## 美浜 1 号機圧力容器監視試験データについての意見

2012 年 10 月 13 日 井野博満、青野雄太

平成 24 年 6 月 22 日主張書面において開示された美浜 1 号機圧力容器監視試験データについて意見を述べる。

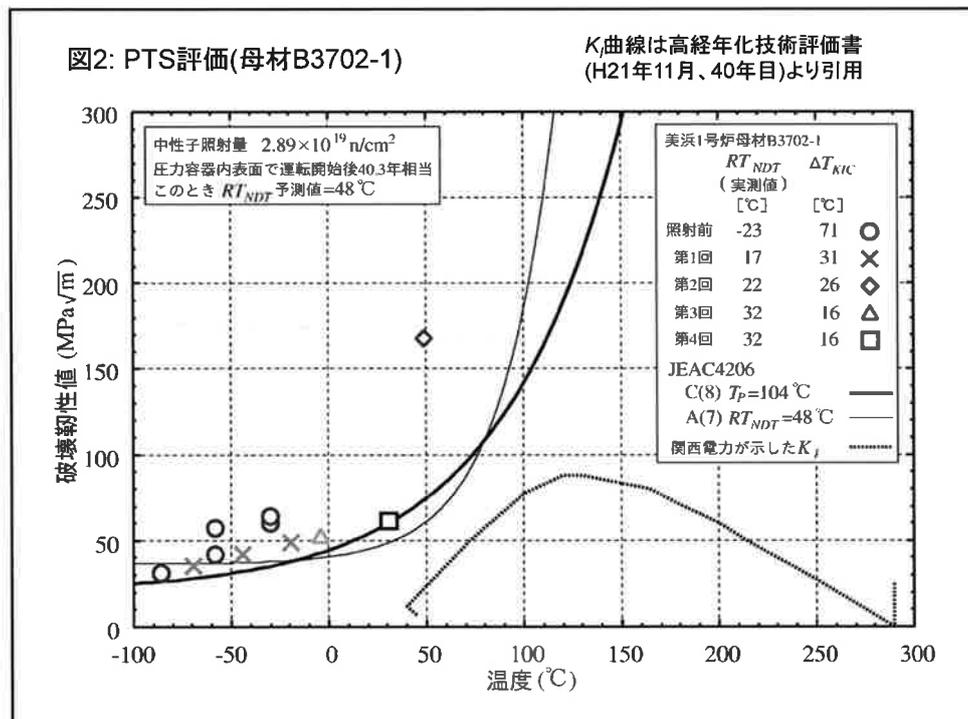
図 2 から図 5 は、開示されたデータに基づき、筆者らが作成した美浜 1 号機圧力容器の破壊靱性遷移曲線 ( $K_{Ic}$  曲線) を示したものである。これらの図には、JEAC4206-2007 附属書 C の方式に従って、破壊靱性測定値を脆性遷移温度の移行分だけ横軸に平行にデータ点をシフトさせてプロットした破壊靱性遷移曲線 ( $K_{Ic}$  曲線) が描かれている。また、これらの図には、美浜 1 号機高経年化技術評価書 (2009 年) 原子炉容器：図 2.3-4 に描かれている PTS 遷移曲線 ( $K_I$  曲線) をあわせて示してある。すべての温度において、 $K_{Ic} > K_I$  であることが脆性破壊を起こさない条件であり、 $K_{Ic}$  曲線は十分余裕をもって  $K_I$  曲線の上方になければならない。

これらの図は、運転開始後 60 年時点とされる中性子照射量  $2.89 \times 10^{19} \text{n/cm}^2$  に対応する圧力容器破壊靱性遷移曲線 ( $K_{Ic}$  曲線) を描いたものである。しかしながら、I (3) で述べたように、この中性子照射量は、PTS 評価においては 40.3 年時点の  $K_{Ic}$  曲線と読み替えるべきものである。図 2 から図 4 は母材、図 5 は溶接金属の結果である。ここで母材の  $K_{Ic}$  曲線が 3 組ずつあるのは、母材のチャージ番号 B3702-1 から-3 (試料 1 から 3) に対応している。これら母材の図は、高経年化技術評価書 (2009 年) の図 2.3-4 に対応するものである。溶接金属に対応する図は、高経年化技術評価書 (2009 年) には掲載されていない。

これらの図から分かることは、データ点が少ないこと ( $K_I$  曲線とのデッドクロスが懸念される  $50 \sim 100^\circ\text{C}$  付近の温度における監視試験のデータが特に少ない)、遷移温度域の試験が少なくデータのばらつきが小さいこと、データ点の下限包絡曲線である (C8) 式が、最後の第 4 回監視試験データ (図中の□印) によって決まっていること、などである。

において)、さらに測定を重ねれば、より小さい値を示すデータが得られると予想される。それゆえ、現在得られているデータから決めた  $K_{IC}$  曲線が下限を示すものと言うことには疑問がある。また、第 4 回監視試験データ (図中の□印) によって下限包絡曲線が決まり、それ以前に観測されたデータ点はその曲線よりも上方にあるという傾向は、玄海 1 号機や美浜 2 号機の結果と同様である。このことは、JEAC4206-2007 附属書 C の方式による温度シフトが不十分であることを強く示唆しており、同規程による監視方法に疑問を呈さざるを得ない。

破壊靱性の測定データがないときは、附属書 C に記載された方法によるのではなく、附属書 A に記載された方法によって脆性遷移温度から破壊靱性曲線を求めることになっている。これが (A7) 式で、ASME  $K_{IC}$  曲線と呼ばれている式である。(A7) 式にもとづく破壊靱性曲線を図 2 から図 5 中に合わせて描き入れた。その結果を見ると、母材においても両曲線は接近するが、溶接金属においてはデッドクロスを起こしている。このことは、压力容器が特に溶接部から破壊される危険性が高いことを表している。美浜 1 号機压力容器は、はなはだ危険な状態にあると言わざるを得ない。

図5: PTS評価(溶接金属)

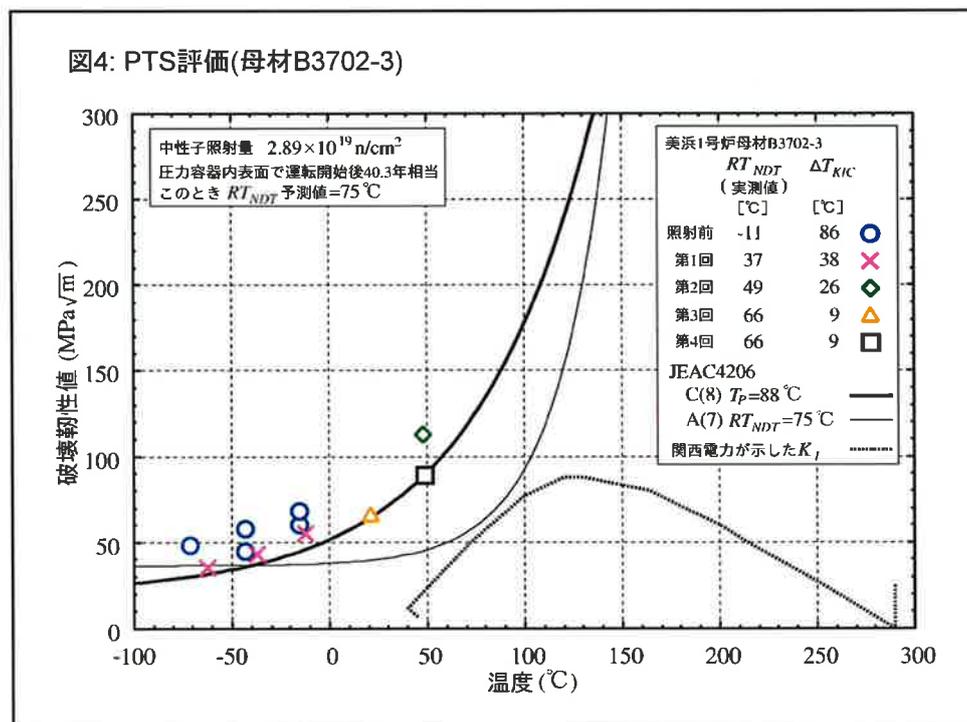
特に、今回開示された溶接金属についての監視試験結果は、信頼に値せず、安全性に大きな疑問を生じさせるものである。図 5 にはデータが 2 点しかなく、たった 2 つのデータ点から下限包絡曲線を引き、溶接金属の破壊靱性値を示すことは無理と言わざるを得ない。よりデータ点が増えれば、さらに下方の破壊靱性測定値が観測されることが強く推定されるからである。しかも、この 2 点から仮に求めた下限包絡曲線は、図 5 に見られるように、応力拡大係数  $K_I$  を示す PTS 遷移曲線 ( $K_I$  曲線) に接近している。さらにデータ点が増えれば、両曲線が重なるというデッドクロスを生じることが推定される。
